BEZBARIÉROVÁ ŘEŠENÍ A PŘÍSTUPNOST STAVEB V ČESKÉ REPUBLICCE

Good practices report Příklady dobré praxe

Úřad městské části Praha 12

Městská hala Modřice

Městská hala Modřice - Přístup na venkovní sportoviště; zdroj: archiv NIPi

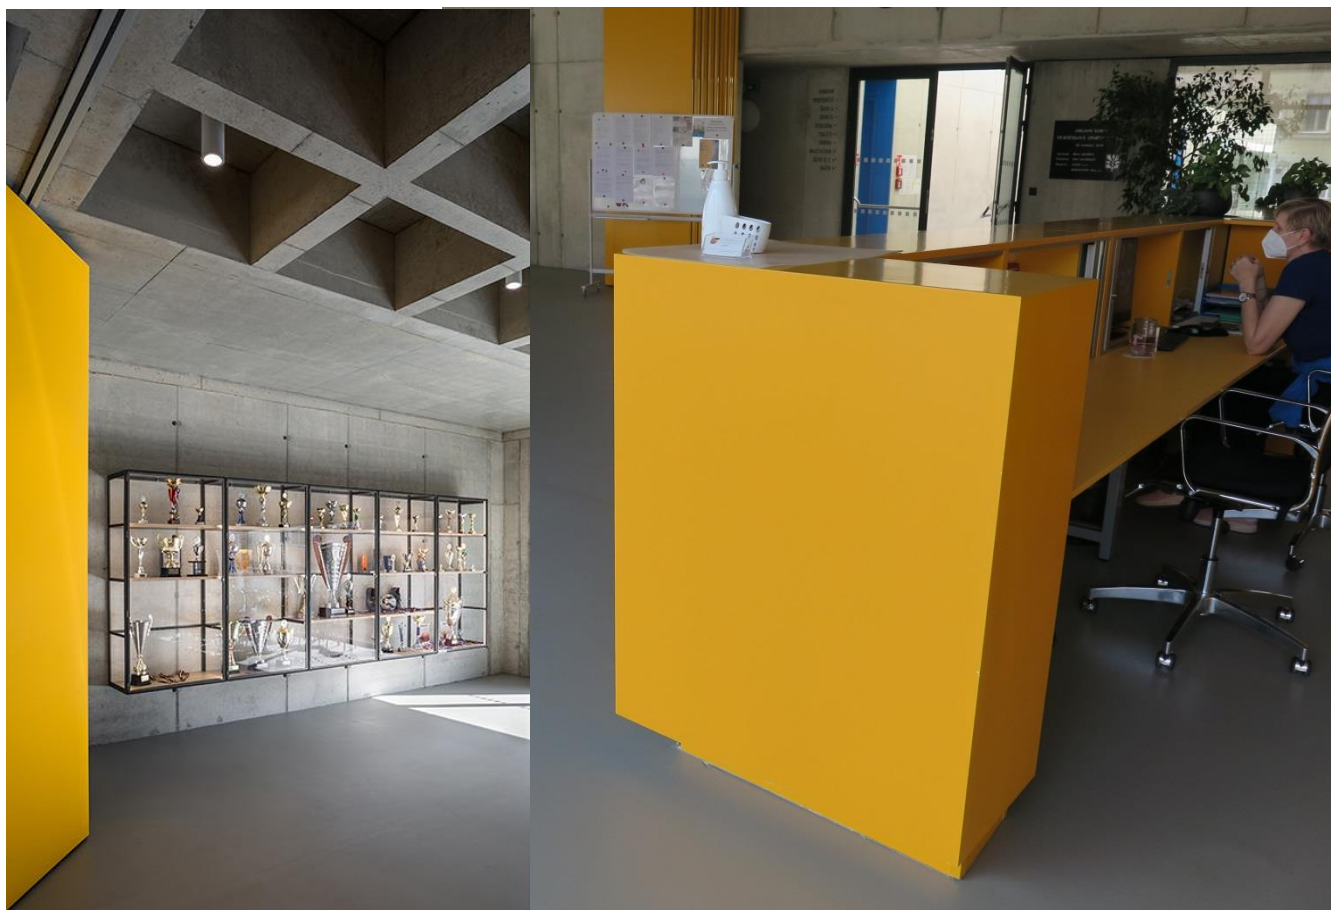
- přístup na venkovní sportoviště je bariérový, na některá sportoviště je přístup pouze přes parkovací místa se zatravňovacími dlaždicemi, výškové rozdíly pochozích ploch u vstupů na hřiště jsou až 17 cm, chybí dostatečné manipulační plochy před vrátky, kliky jsou osazeny příliš vysoko (i ve výšce 130 cm)

Městská hala Modřice – spojovací chodba mezi starou a novou částí haly, ve sklonu, úzká, bez manipulačních ploch pro otevření dveří, chybí vizuální a barevné kontrasty; zdroj: archiv NIPI

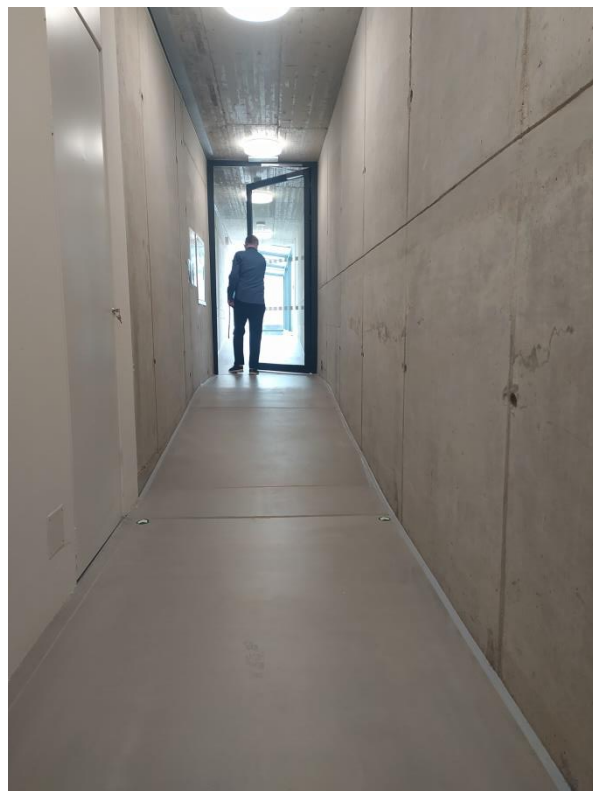
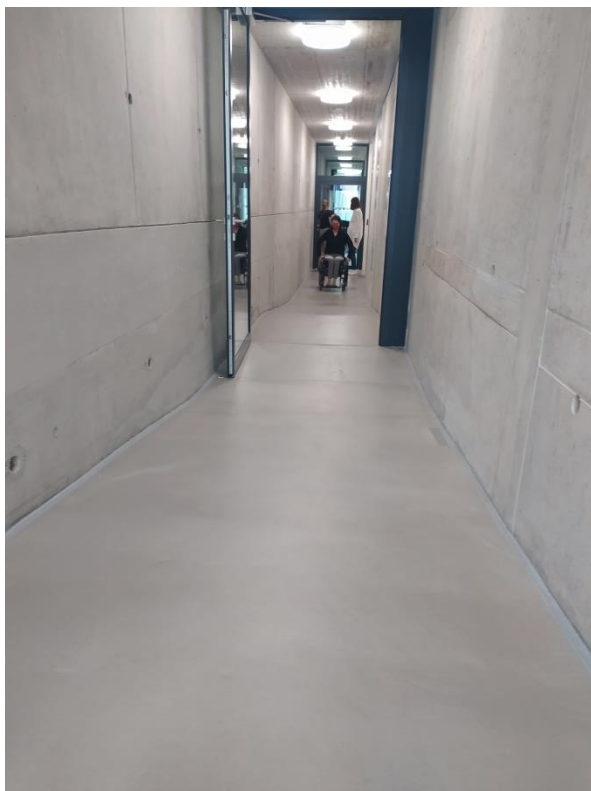
- vertikální pohyb v přístavbě i ve stávajícím objektu, který nyní slouží jako restaurace, společenské a vzdělávací centrum a jako ubytovna sportovců, je řešen pomocí výtahů a schodišť. Propojení historického objektu a nové přístavby je řešeno spojovací chodbou (rampou), která je úzká, dlouhá a ve sklonu. Z důvodů požární ochrany je předělena dveřmi, u kterých není manipulační prostor pro jejich otevření.

Městská hala Modřice - úzké chodby, bariérový přístup do bazénu; nepřístupná tribuna u hlavní hrací plochy; zdroj: archiv NIPI

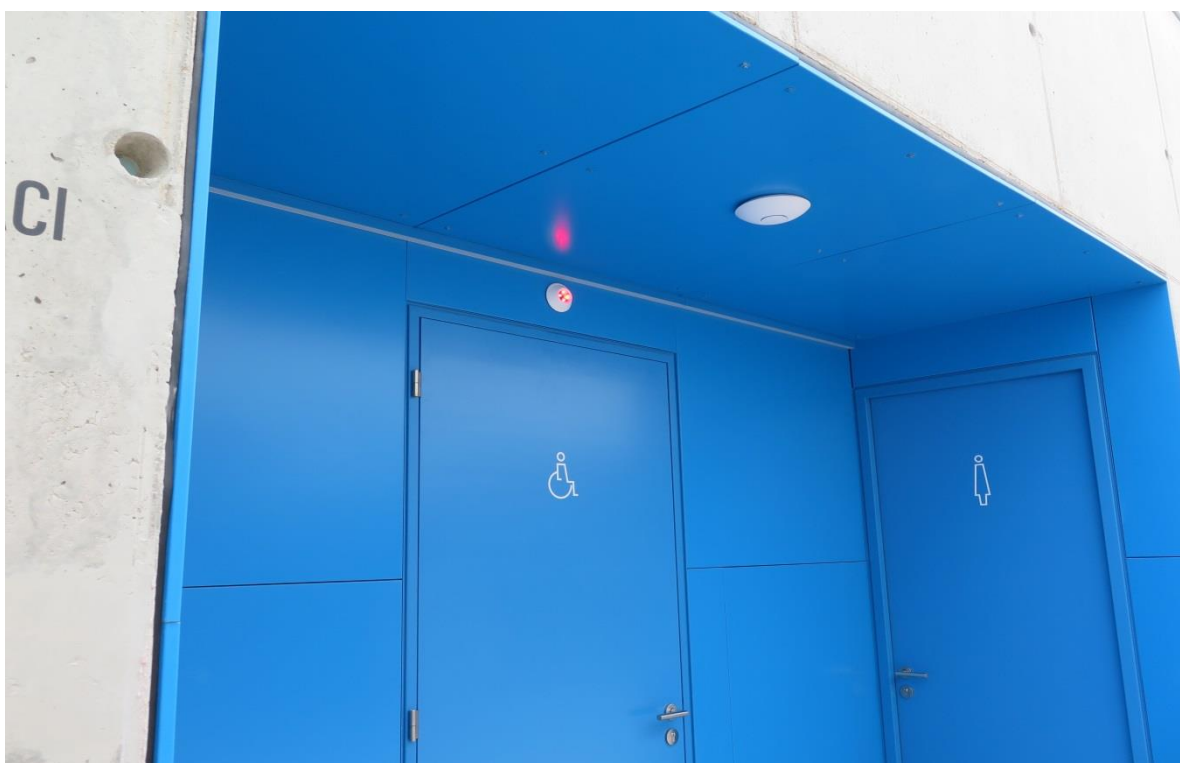
- mezi nejzásadnější nedostatky z hlediska bezbariérového užívání patří nedostatečné řešení manipulačních ploch a průchozích prostorů v celém objektu. Chodby jsou velice úzké, u dveří umístěných v chodbách pak není dostatek prostoru pro pohodlné a bezpečné otevření dveří, zejména osoby na vozíku, osoby s kompenzačními pomůckami, osoby malými dětmi, ale ani sportovci s vlastními sportovními potřebami nebo pomůckami nemají zajištěný volný pohyb po budově

- prostory pro vodní sporty (bazén, Whirlpool) nejsou uzpůsobena pro použití osobám s pohybovým omezením. Pro vstup do bazénu jsou použité pouze žebříky. Bazénový zvedák, přepravní vozík ani jiné zařízení není v rozporu s platnými předpisy navrženo ani použito, rovněž nebyly realizovány žádné stavební úpravy umožňující bezpečný a samostatný přesun dětí nebo osob s pohybovým omezením do vody, přestože vyhláška č. 398/2009 Sb. nařizuje realizovat různá stavební opatření, např. zvednutý okraj, schody nebo rampa do bazénu ve stavbách realizovat.

- rovněž tribuna u hlavního sportoviště není přístupná pro osoby s těžkým pohybovým omezením a na tribuně nejsou vyhrazená místa pro osoby na vozíku. Odůvodnění města a architektů, že osoby na vozíku mohou pozorovat hrací plochu z prostoru chodby, je nepřijatelné. Ve výhledu na plochu brání jednak betonová konstrukce tribuny a z části i zábradlí.

Kunsthalle Praha – další nebezpečné překážky ve vodící linii; zdroj: archiv NRZP ČR

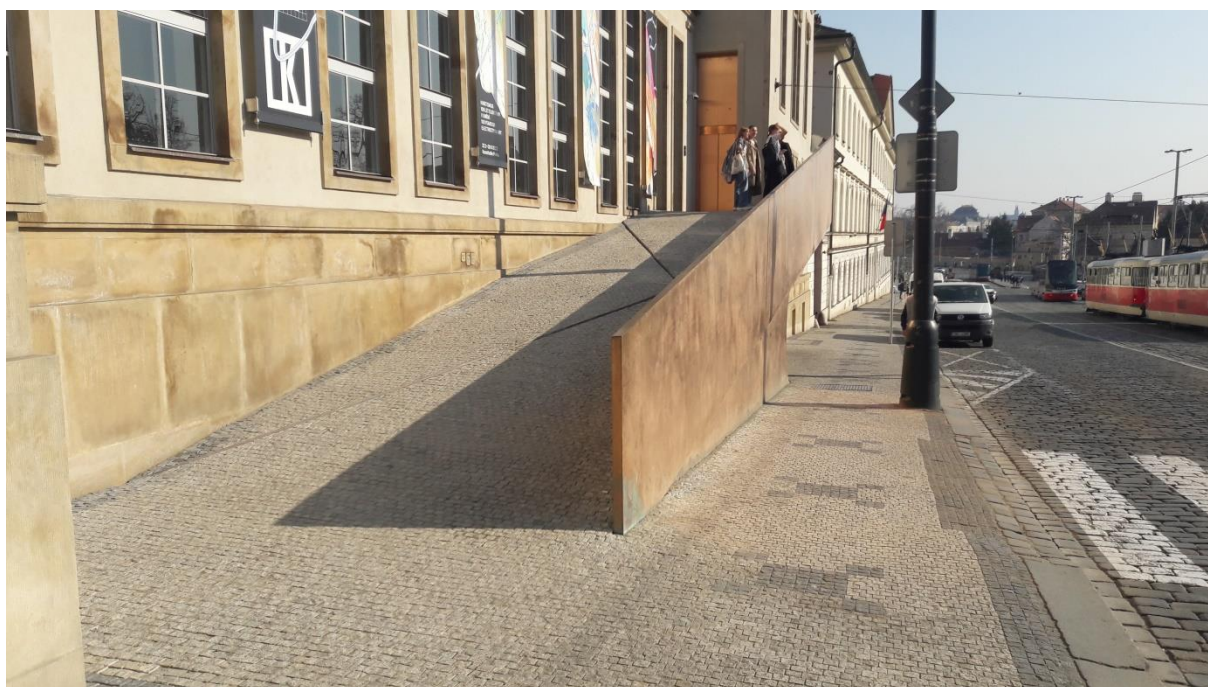
- ve vodící linii v okolí stavby jsou umístěny nebezpečné překážky, např. stojany na kola

Sofijské náměstí – severní část, sklon rampy 18,8%; zdroj: archiv NIPI

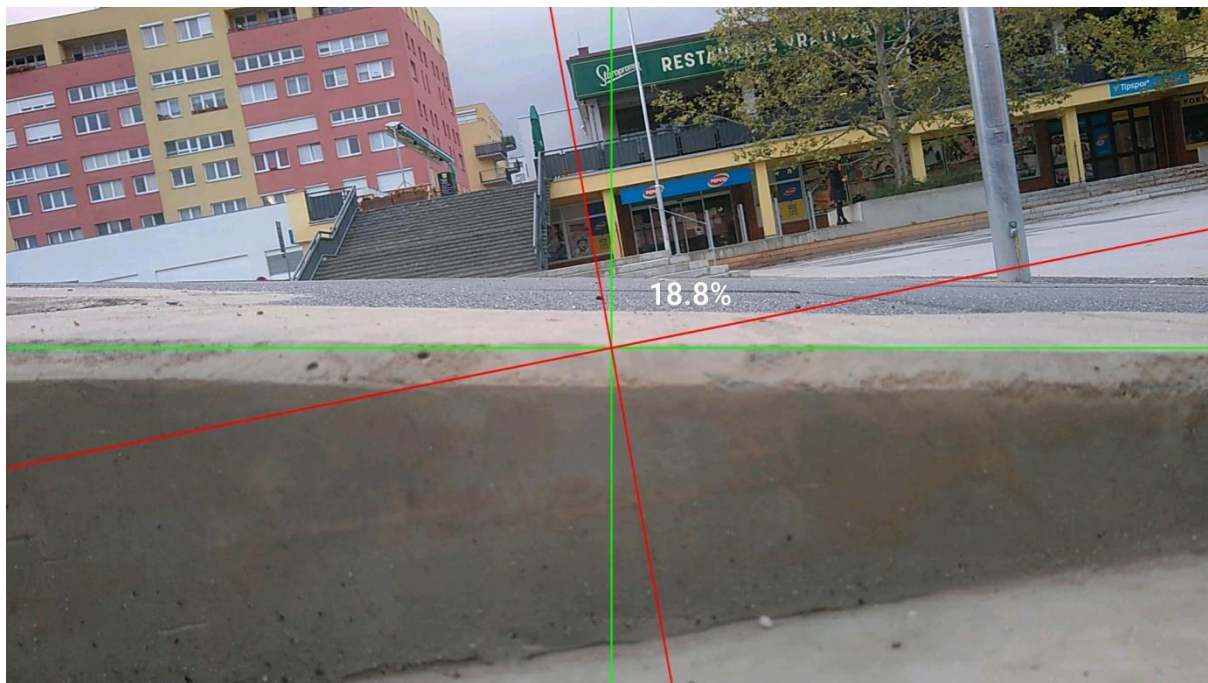
Podélný sklon nových komunikací pro pěší podle obecných požadavků na stavby by měl být maximálně 8,3 %. Dle schválené projektové dokumentace pro společné řízení o povolení stavby měl být podélný sklon v severní části náměstí 8,3 % a 9,3 %. Dle skutečného zjištěného a zaměřeného stavu má zmiňovaná „rampa“ v severní

části sklon téměř 19 %. Sklon v tomto místě je z hlediska bezpečného a bezbariérového pohybu příliš velký, a z hlediska běžných standardů neodůvodnitelný a neakceptovatelný.

Park Povodňová – příčné sklony dřevěného chodníku; zdroj: archiv NIPI

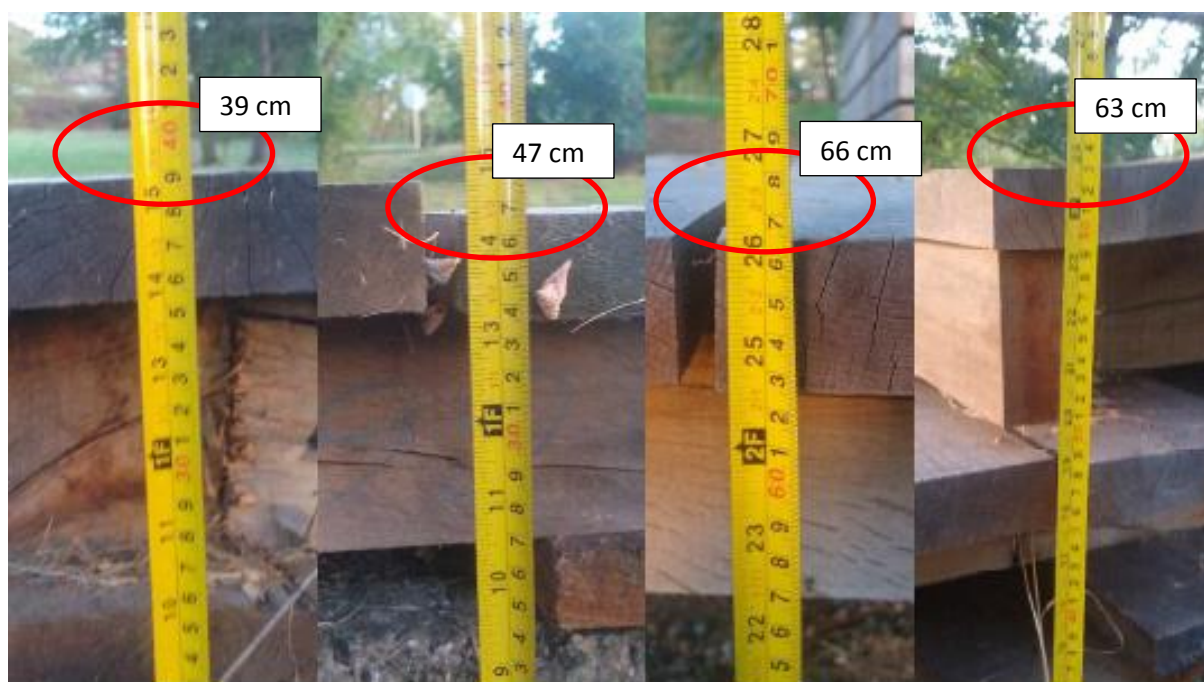
- rovněž vedení chodníku ze zámkové dlažby není problematické, chodník má vodící linii ve formě zvýšené záhonové obruby
- pěšiny z hrabanky nelze posuzovat jako komunikace vhodné pro pěší
- podvalový chodník je na mnoha místech lokálně řešený s velkými sklony, použití nepovolených parametrů není nijak odůvodnitelné

Park Povodňová – jezdecké schody k zastávce veřejné dopravy; zdroj: archiv NRZP ČR

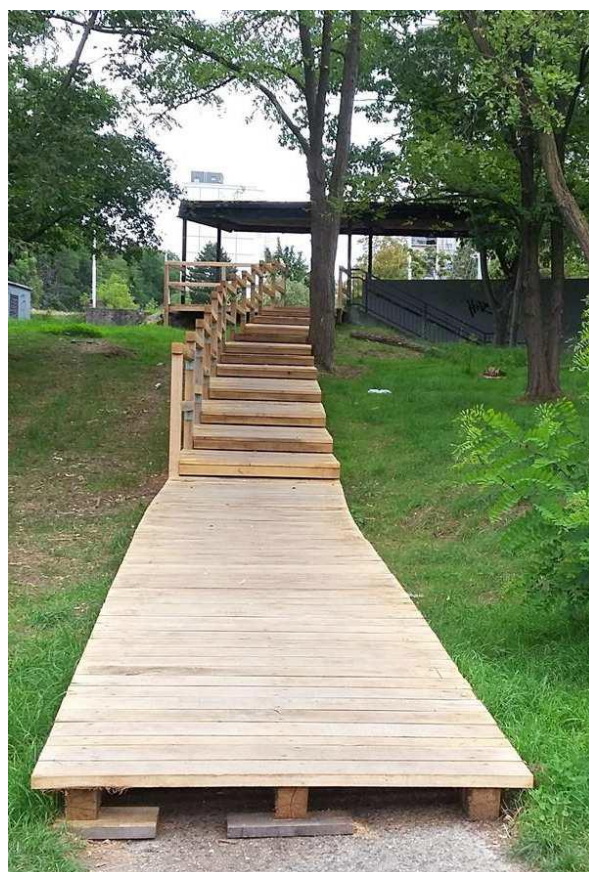
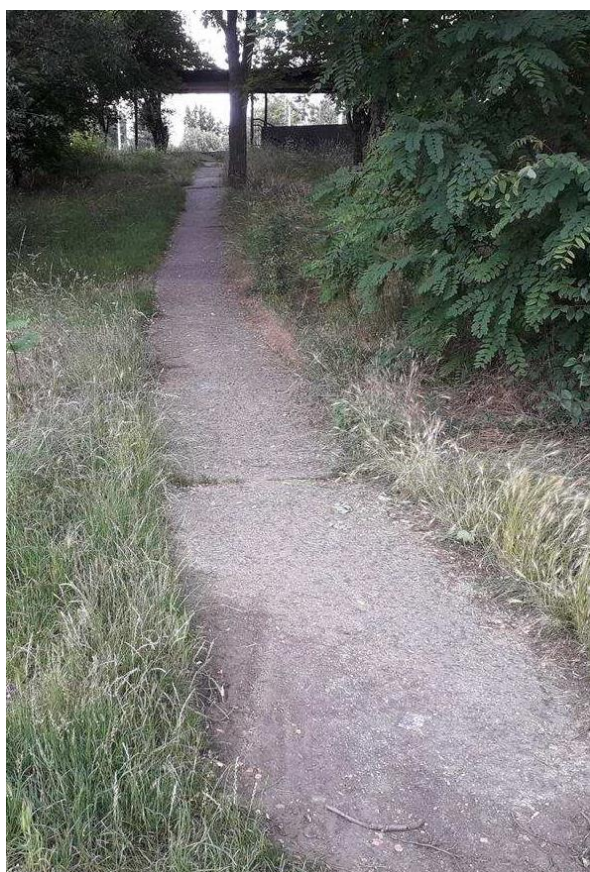
- na stávajících betonové cestě vedoucí ve velkém podélném sklonu byly vybudovány nové dřevěné jezdecké schody, schody končí na autobusové zastávce. Nelogické a nebezpečné řešení stavby spolu s nevhodně zvoleným materiálem (syrové dřevo), nezabezpečení schodiště oboustranným zábradlím a absence madel vytváří z tohoto prvku riziko hraničící s jistotou, že zde bude docházet k pádům a úrazům. Lze se domnívat, že nový chodník přináší mnoho zbytečných bezpečnostních rizik oproti původnímu řešení. Jde zejména o možnost pádu

z vyvýšeného chodníku, možnost pádu nebo zakopnutí na jezdeckých schodech, uklouznutí na kluzkém povrchu schodů ze surového neošetřeného dřeva.

Mariánské náměstí – schodiště v pojezděné ploše; zdroj: PD SINPPS a fotodokumentace

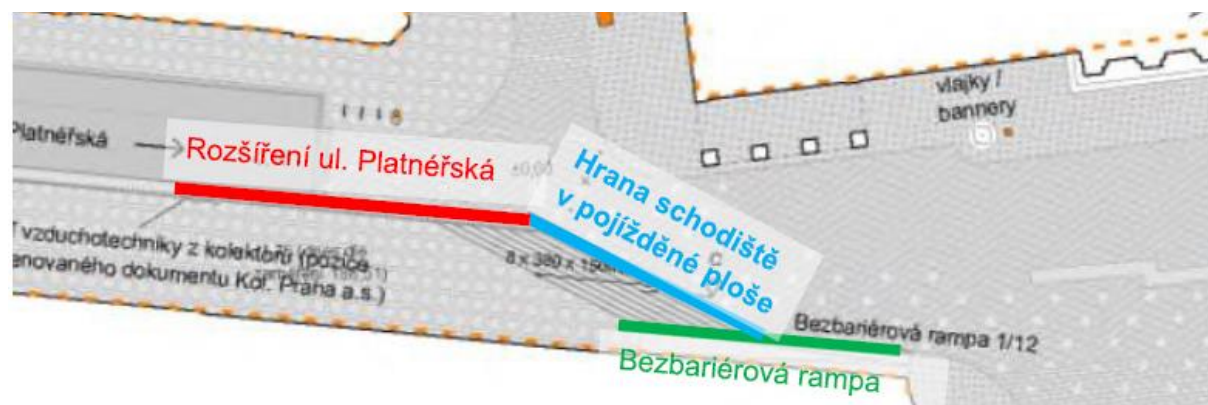
V bezprostředním okolí přímo navazující na auditovanou etapu stavby v ulici Platněřská u budovy Klementina počítá studie IPR s umístěním schodiště a rampy k nově budované galerii umístěné pod terénem stávající ulice Platněřská. Z projektové dokumentace vyplývá, že schody i rampa budou zaústěny přímo do pěší zóny v ulici Platněřská. Dle zodpovězených dotazů IPR a zpracovatele se s žádnými úpravami nároží u Klementina pro zvýšení bezpečnosti chodců, ani s umístěním zádržného zařízení nebo jiných prvků proti vjetí cyklistů nebo vozidel na schodiště a do nové venkovní galerie u budovy Klementina nepočítá. Kontrastní řešení stupňů schodiště ani madla a zábradlí nejsou u schodiště ani u rampy navržena nebo řešena.

Mariánské náměstí – překážky pro osoby s pohybovým omezením; zdroj: archiv NRZP ČR

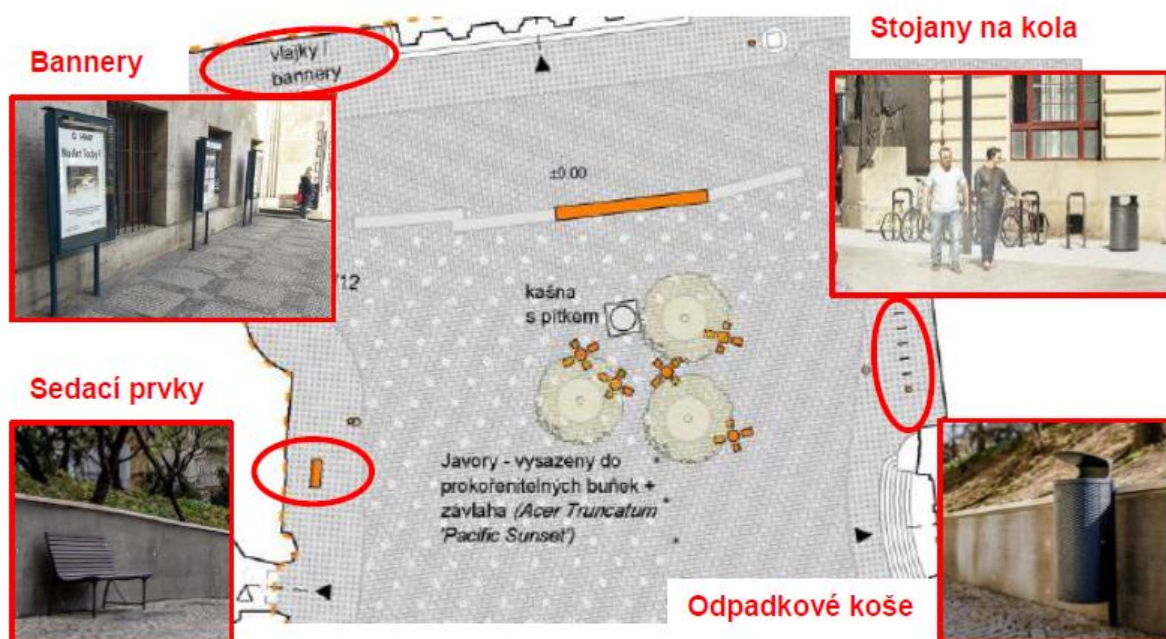
V rámci auditu byla provedena rekognoskace pohybu pěší dopravy, dotazy auditorského týmu směřovaly i na lokalizaci cyklistických tras (cyklisté v jednosměrných ulicích). Byla provedena kontrola návrhu tras pro motorová vozidla včetně kontroly bezpečného průjezdu, míjení a křížení a kontrola návrhu dopravy v klidu. Auditorický tým se shodl na skutečnosti, že z hlediska bezpečnosti dopravy a současně také z pohledu dopravní obslužnosti není lokalita uspokojivě řešena. Studie sice detailně řeší možnosti uspořádání náměstí pro různé využití a pro různé typy akcí (divadlo, škola, výstavy, demonstrace, tržiště,...), rovněž podrobně řeší detaily architektonických prvků včetně tvaru, materiálu a umístění sedacího mobiliáře, ale na druhé straně zcela opomíjí charakter a potřeby dopravy, zejména motorové dopravy a to včetně IZS v širších souvislostech i v detailech. Neřeší nutnost zajistit zásobování lokality (například pro výše zmiňovanou proměnu prostoru náměstí při změně využívání prostranství, kdy bude nutné řešit průjezd a místa pro zastavení nejen pro malé zásobovací automobily, ale rovněž pro nákladní vozidla), neřeší potřebu území zachovat vjezd pro rezidenty. Neřešená rizika pro osoby se sníženou schopností pohybu: ve studii ani v projektové dokumentaci nejsou dostatečně detailně definovány materiály pro pochozí plochy,

nelze proto posoudit, zda zvolený materiál bude vyhovovat požadavkům na rovinnost a protiskluznost povrchu. Během prohlídky byla identifikována rizika v podobě roštů, anglických dvorků, mříží a vpustí v pochozí ploše. Na chodnících jsou pak poklopy od výtahů a plošin pro zásobování.
